Вопросы к Беловой — Табельная (этап 3), комплекты КР и АР

Модели: **1439-2025-3_Круглое поле_3_КР_КЖ_Ч1_Здание табельной на ст.Круглое поле.ifc**; модель АР Табельной; **1439-2025-3_Круглое поле_3_АР_ПОМ_Ч11_Здание табельной на ст.Круглое поле.ifc**. Исходные данные: ПД КР Табельной (разрез 3-3 приямка), типовой проект 3.006-КР-1-2.6, Паспорт технический «Здания инвентарные стандартного исполнения» (апрель 2026), EIR ОЭЗ «Алабуга» (таблицы А1, А2, цвета).

Комплект КР

Чертёж КР: разрез 3-3 приямка ПР-1
ПД КР Табельной (лист с разрезом 3-3)

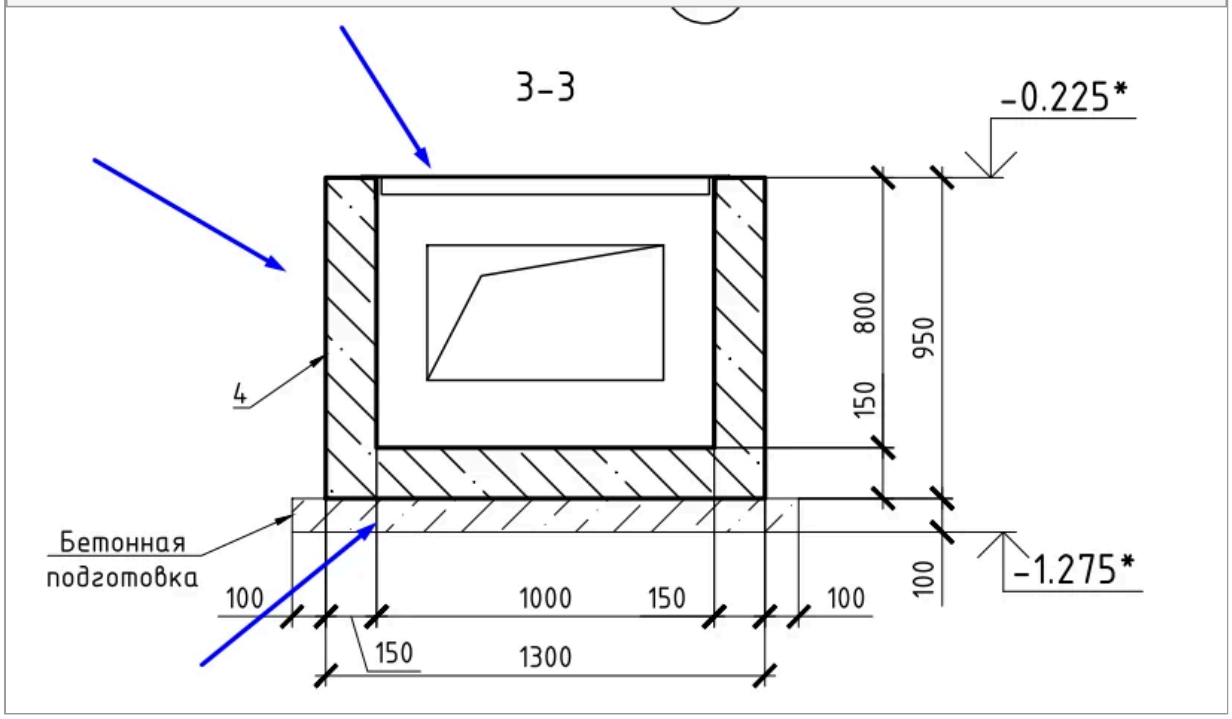
1. **Приямок.** Приямок в модели разбит на отдельные стены, а по ВОР это один элемент. Из-за этого атрибуты и объёмы не сходятся с ВОР. Требуется смоделировать приямок одним элементом. Объём взять по ВОР или по типовому проекту (страница приложена). Атрибуты назначить по таблице А1.

Модель КР: элемент «Заземляющее устройство (полоса/уголок/круг) Б-1 4» — IfcBeam, уголок 63×5.

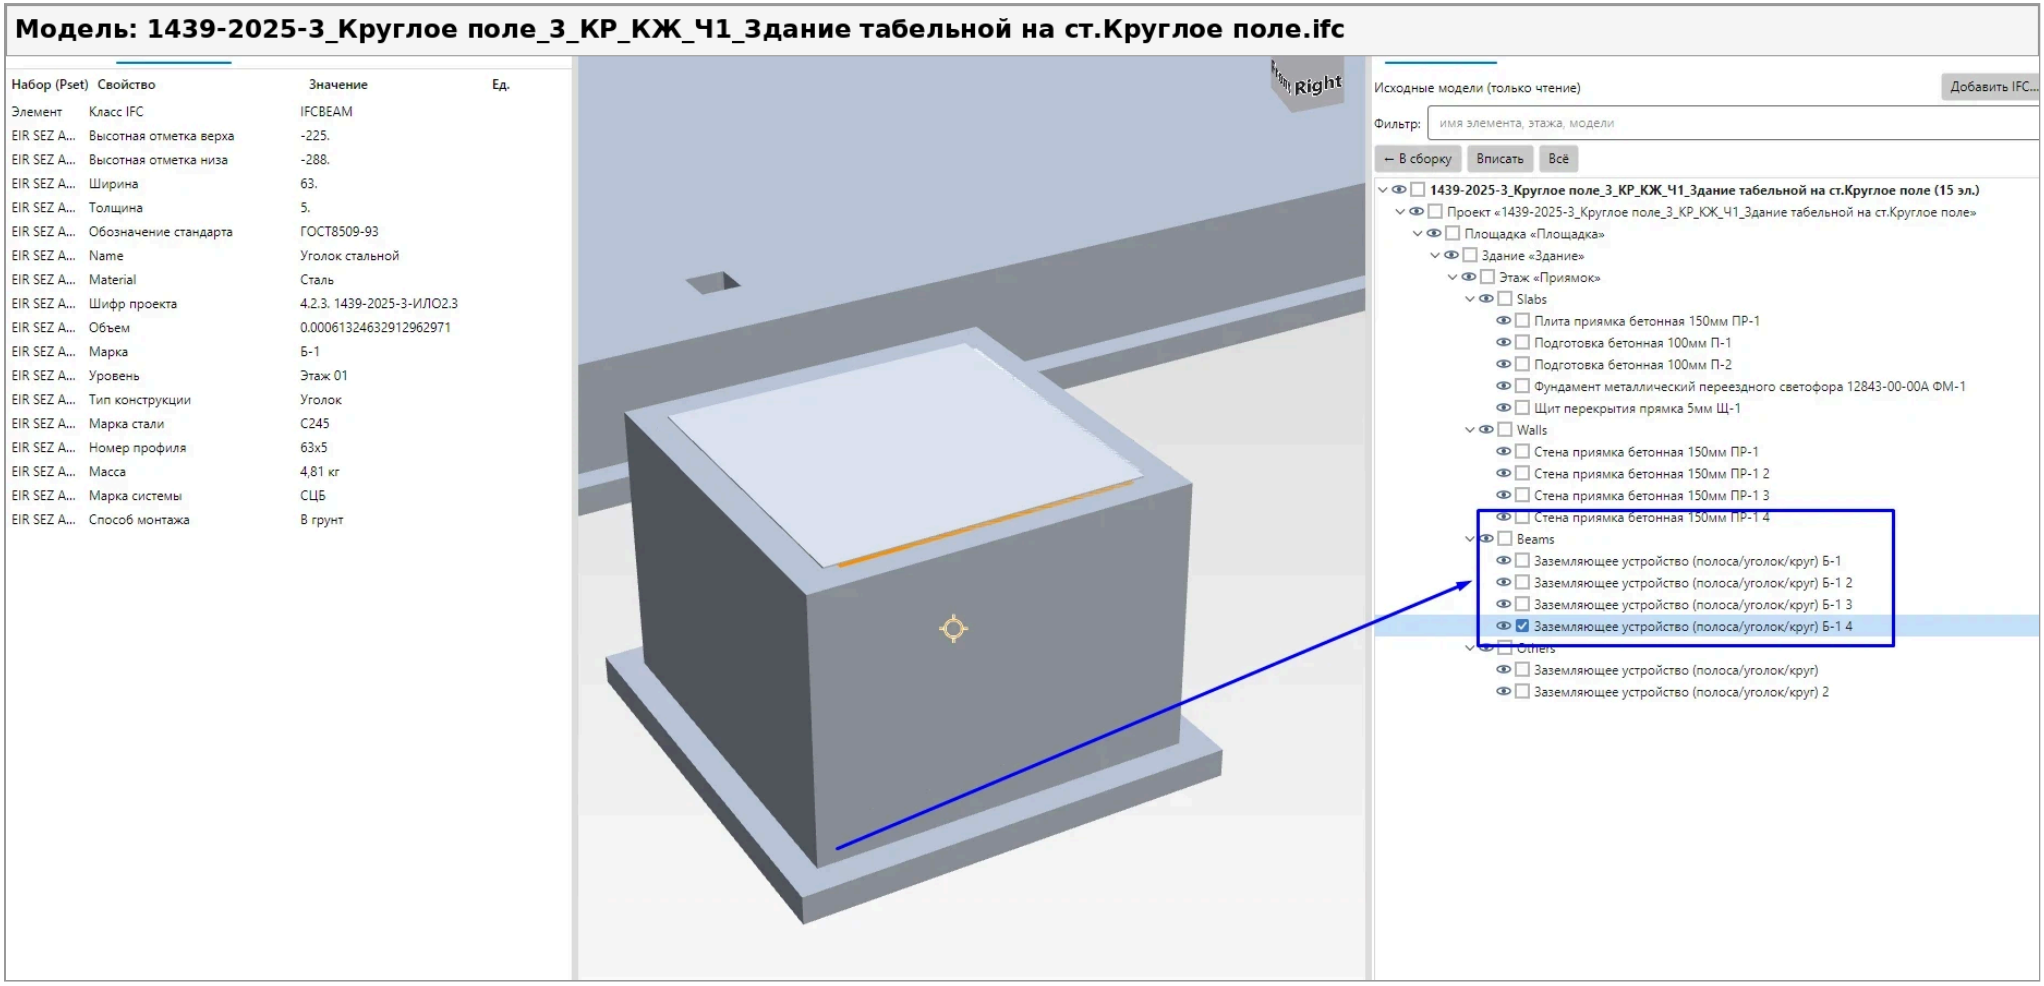
2. **Элементы, обозначенные в модели как заземляющие устройства, по документации являются закладными деталями из уголка.** Требуется: переименовать элементы в структуре модели и в атрибутах; заполнить атрибуты по таблице А2 (прокат); взять значения атрибутов из ВОР, чертежа или типового проекта. Перед передачей модели требуется сверять элементы с исходной документацией.

> **Дополнительно по скриншоту (проверить в модели):** в атрибутах остались «Марка системы: СЦБ» и «Способ монтажа: В грунт» — для закладной не подходят. «Масса 4,81 кг» — это погонная масса уголка 63×5 по ГОСТ 8509-93 (кг/м); если длина уголка не 1 м, масса элемента указана неверно. Имя в дереве («Заземляющее устройство») не совпадает с атрибутом Name («Уголок стальной»).

Модель КР: плита «Фундамент металлический переездного светофора 12843-00-00А ФМ-1» — панель свойств пустая.

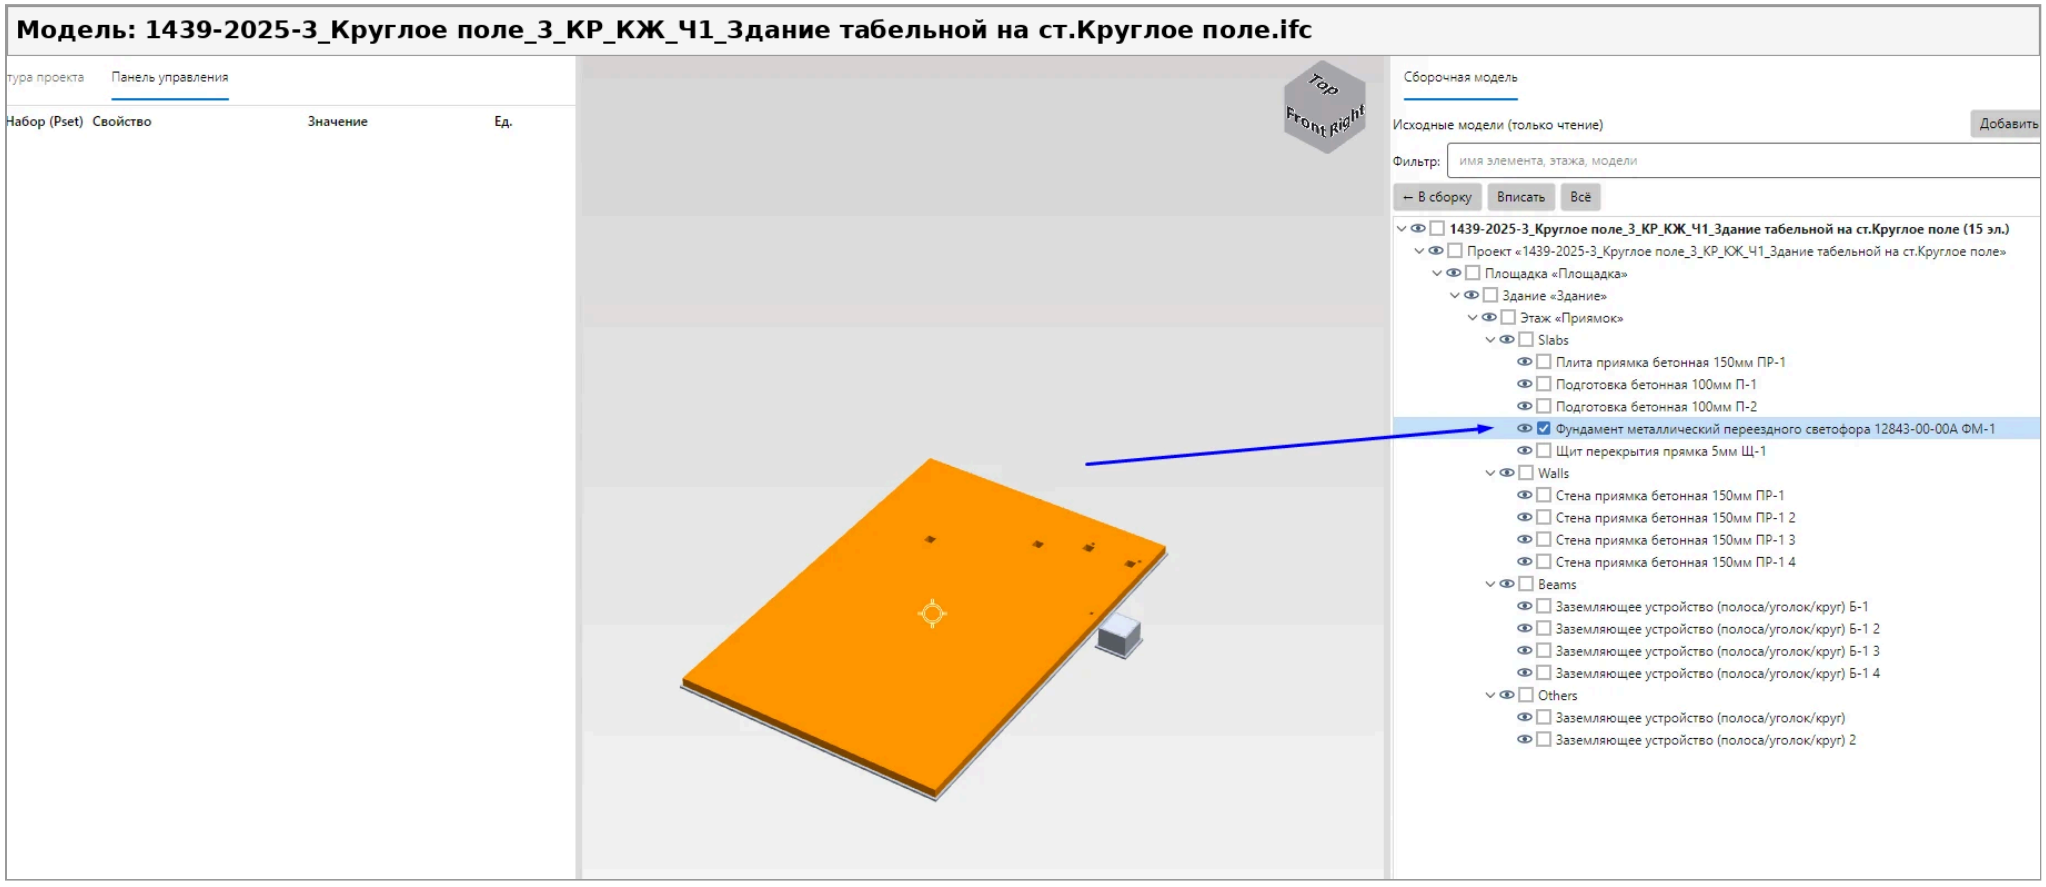
4. **Фундамент табельной никак не является фундаментом переездного светофора.** Объёмы вписать согласно ВОР или спецификации. Объёмный расход арматуры добавить в фундамент. Марки давать согласно типовому или проектной документации.

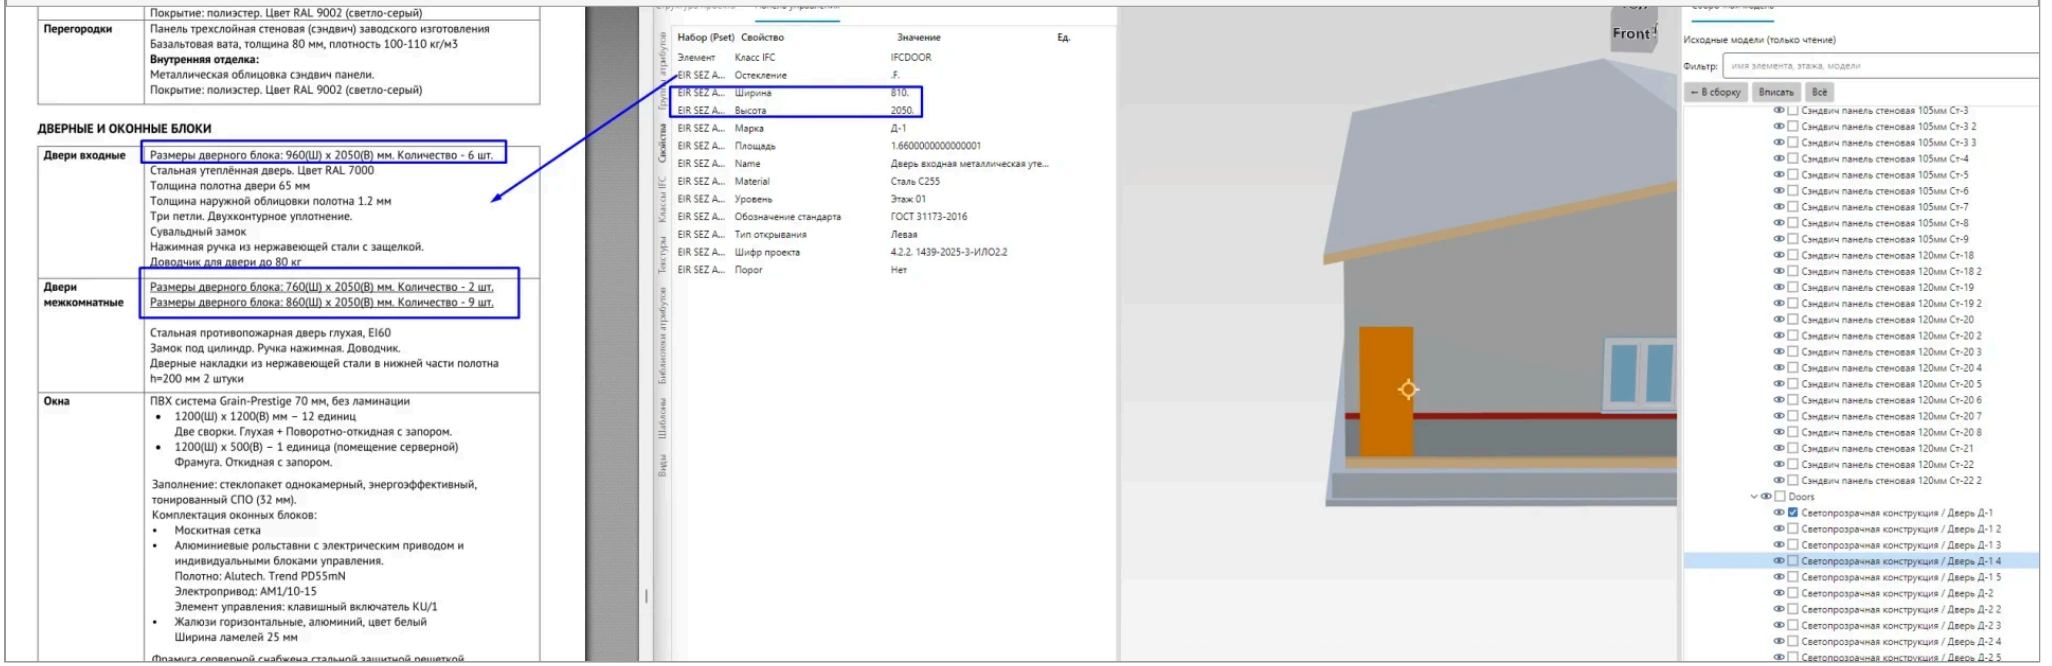
> **Дополнительно по скриншоту (проверить в модели):** у плиты ФМ-1 не заполнен ни один атрибут (панель свойств пустая).

ПД: Паспорт технический «Здания инвентарные стандартного исполнения» (состояние на апрель 2026)
Модель: модель АР Табельной (имя файла на скриншоте не видно — указать полное имя .ifc)

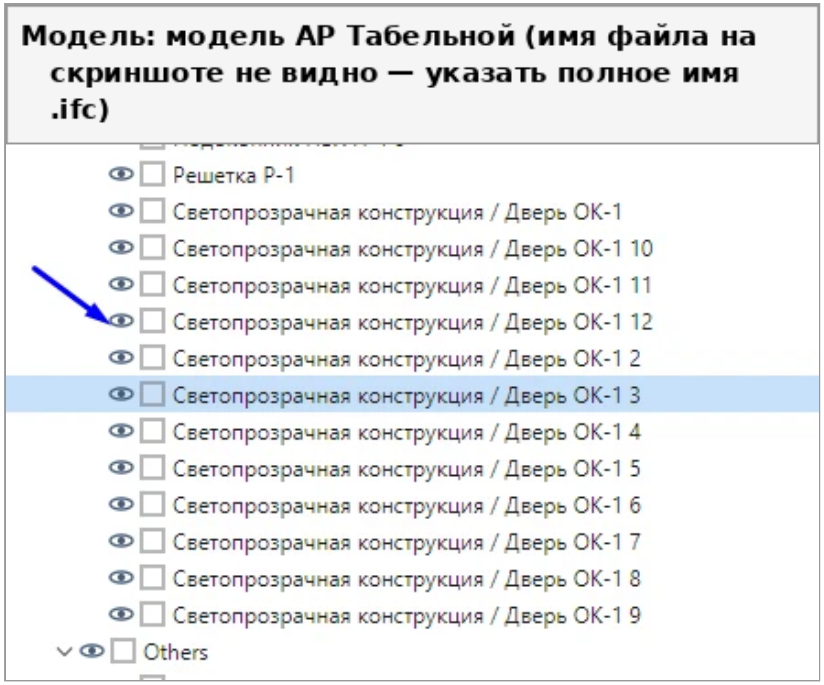
5. **Двери входные должны соответствовать по размерам ПД.** Привести в соответствие с ПД. Двери межкомнатные должны называться межкомнатными — в модели они представлены как входные металлические. Марки должны соответствовать тому, если они есть (у межкомнатных EI60).

Дополнительно по скриншоту (проверить в модели): в дереве все двери названы «Светопрозрачная конструкция / Дверь Д-...», хотя по ПД это глухие стальные двери.

ПД: входные 960×2050 (6 шт.), межкомнатные 760×2050 (2 шт.) и 860×2050 (9 шт.), EI60. Модель: Д-1 шириной 810.

Дерево модели: окна названы «Светопрозрачная конструкция / Дверь ОК-1 …».

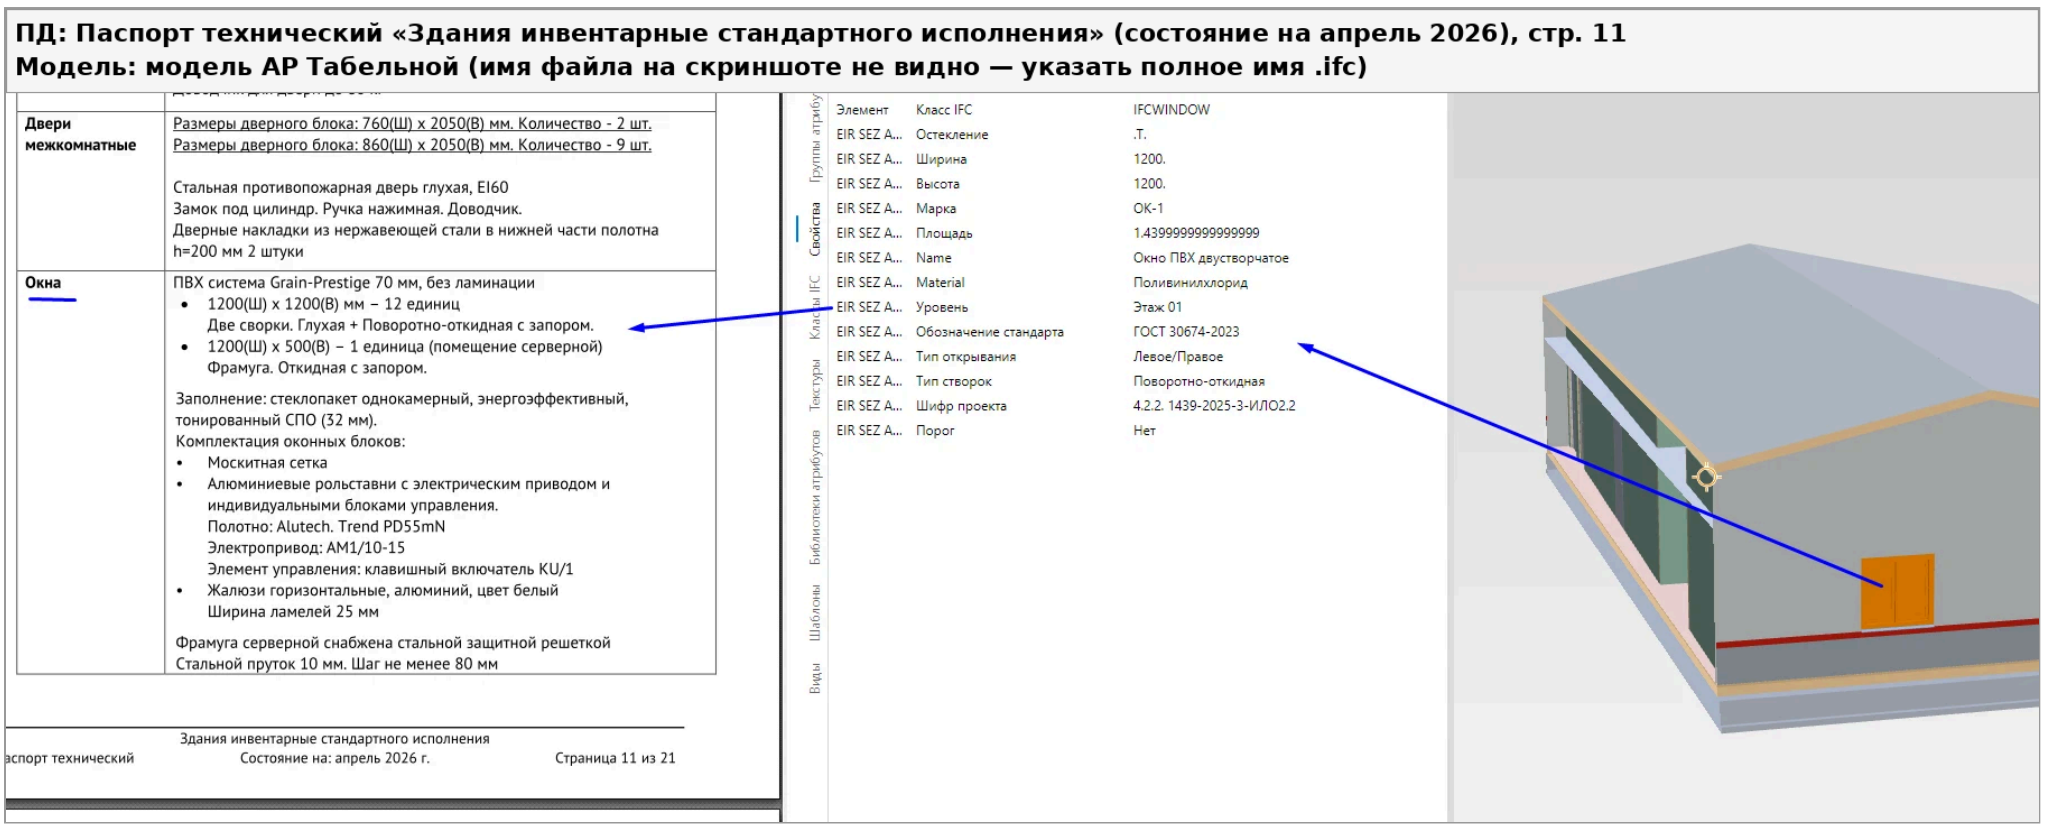
6. **Откорректировать название окон в структуре модели.** Почему окна определены как двери? Имя элемента в структуре должно соответствовать значению атрибута Name. Атрибуты окон должны соответствовать ПД (см. скрин).

Окно ОК-1: класс IfcWindow, Name «Окно ПВХ двустворчатое».

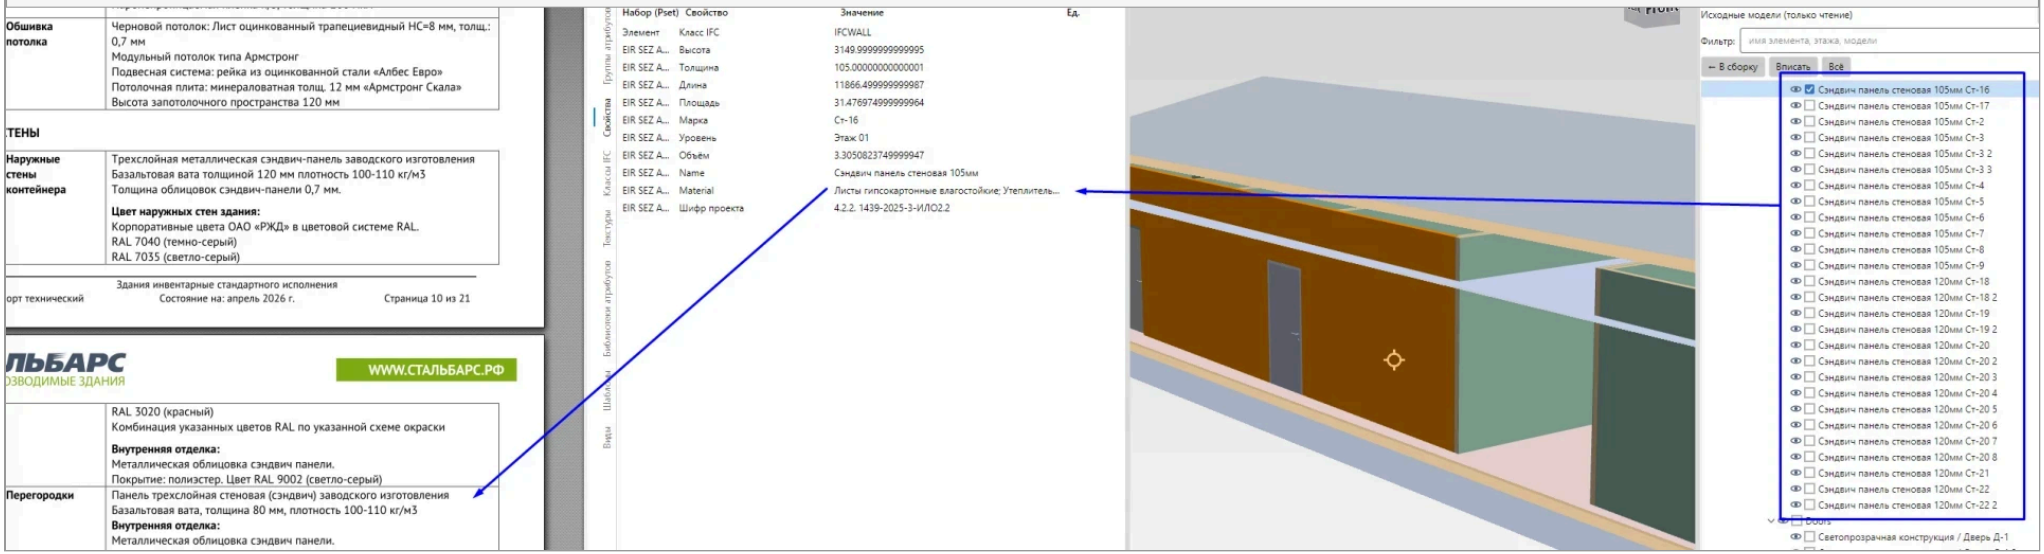
> **Дополнительно по скриншоту (проверить в модели):** «Тип створок: Поворотно-откидная» — по ПД одна створка глухая; не указаны стеклопакет СПО 32 мм, рольставни, москитная сетка, жалюзи; фрамуга 1200×500 серверной в показанном дереве не найдена.

ПД: окна ПВХ Grain-Prestige 70 мм, 1200×1200 — 12 шт. (глухая + поворотно-откидная), 1200×500 — 1 шт. (фрамуга серверной).
